SARL LES REFLETS DE LA PRESQU'ILE
2 Hent Tibere
22140 BEGARD

COMPLEMENTS POUR LA DECLARATION POUR LA REALISATION D'UN FORAGE D'EAU

Parcelle A893 PLUZUNET
Département des Côtes d'Armor (22)

Fevrier 2026

Figure 3 : Cartographie de la proposition de modification de l'inventaire des zones humides

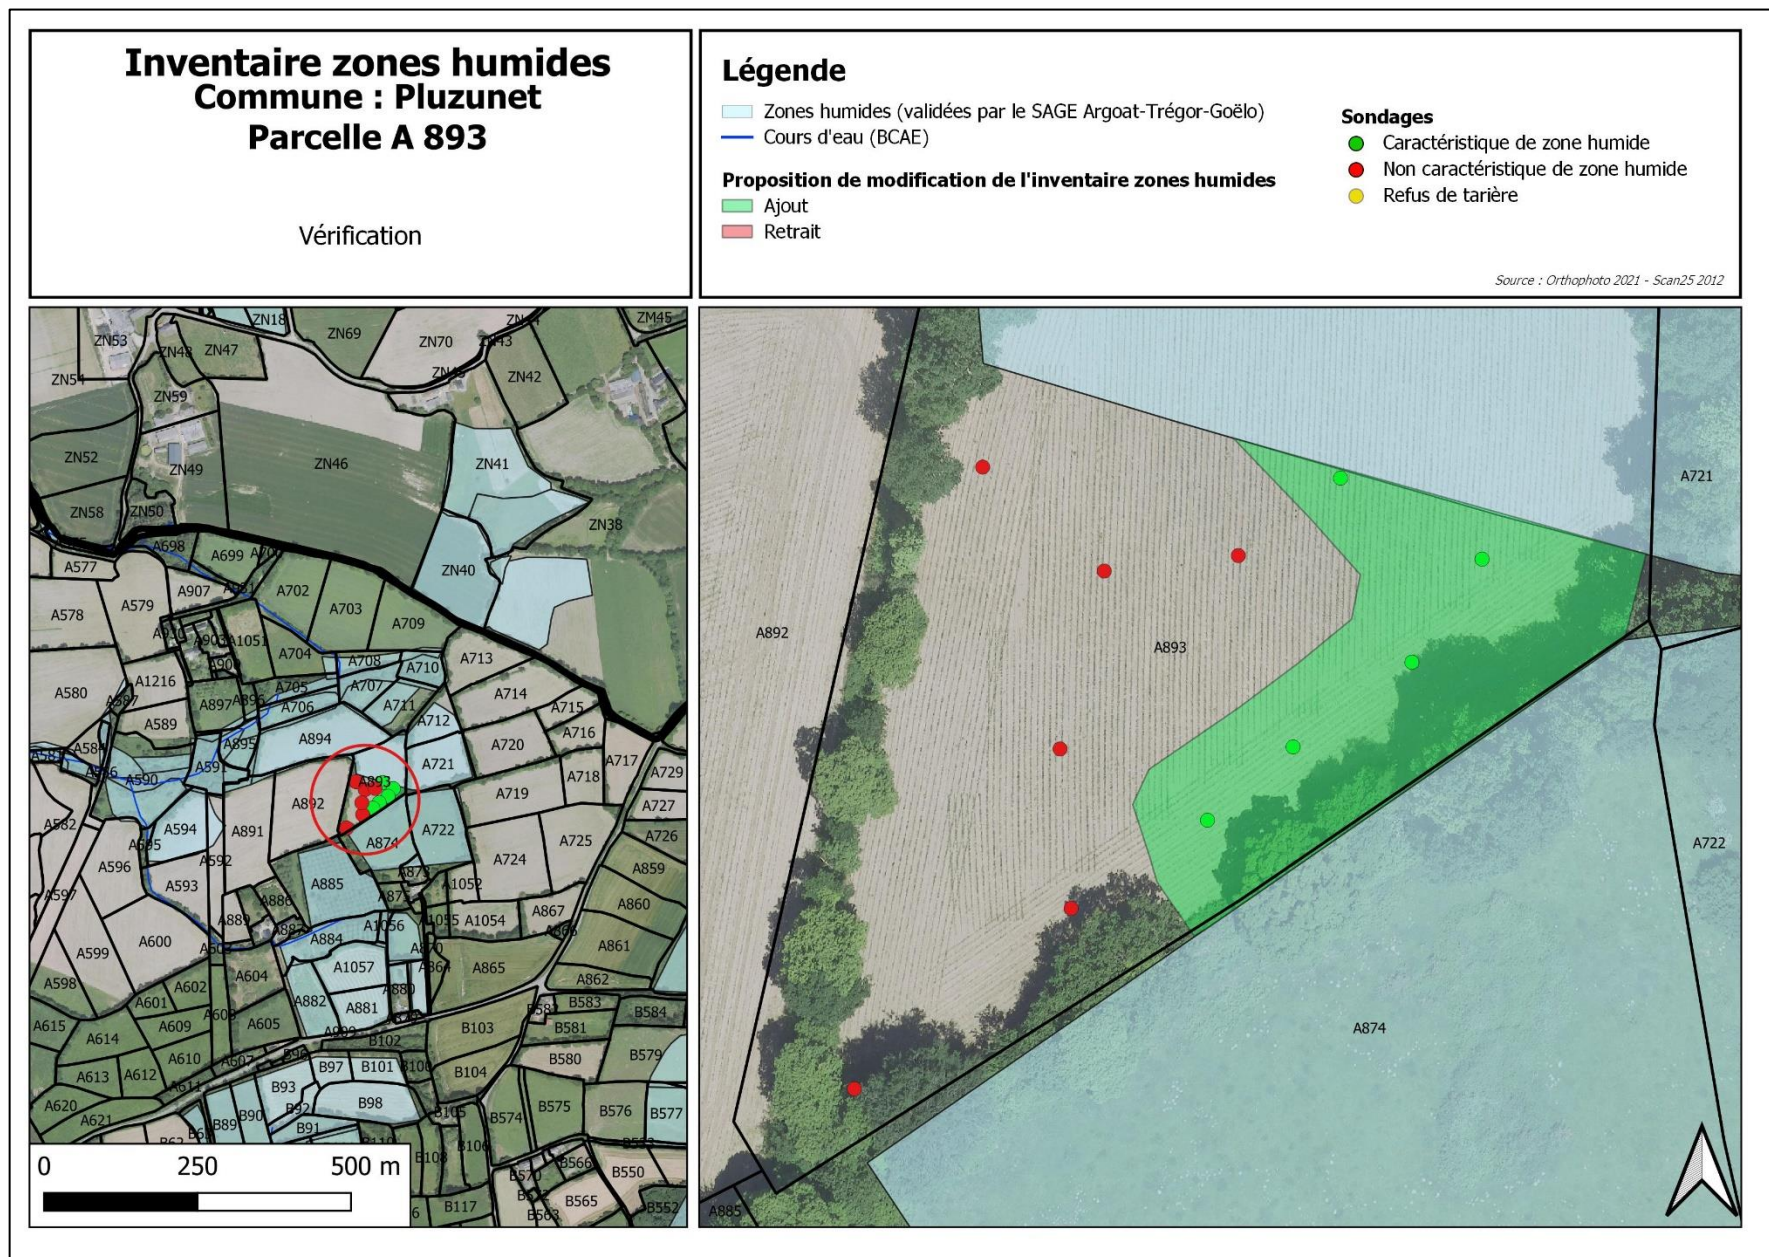
Ainsi le forage prévu par le projet devra se trouver en dehors du secteur de la zone humide vérifiée pour répondre réglementairement à ce critère.

L'expertise réalisée sur le terrain entraîne alors une modification de l'inventaire des zones humides de la zone.

Suite à cette expertise, une partie de la parcelle A 893 présente les caractéristiques d'une zone humide.

Suite à cette étude, le point de forage a été déplacé et les figures modifiées dans le dossier.
